改善箇所説明図

基準不適合箇所
ハブの外側の軸受

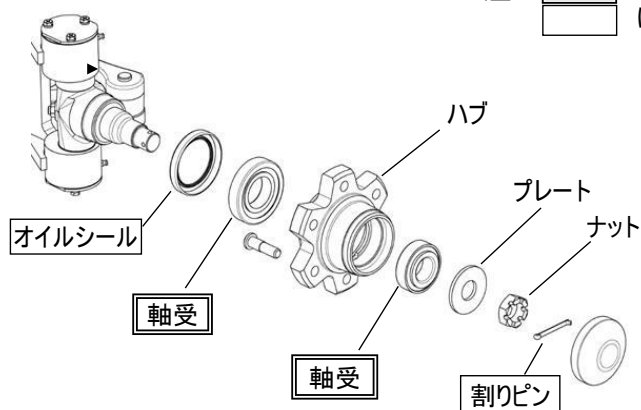
基準不適合内容：

フォークリフトの後輪車軸の軸受において、軸受の組付け時における与圧が不適切なため、軸受の一部に剥離が発生する場合があります。そのため、そのままの状態で使用を続けると、後輪ハブの軸受が破損し車両からタイヤが外れるおそれがある。

〔全車両、後輪の軸受を点検し、軸受に異常が認められた場合は、軸受を交換する。〕

〔識別：後輪車軸の左右のハブキャップ端面に黄色ペンキでマーキングする。〕
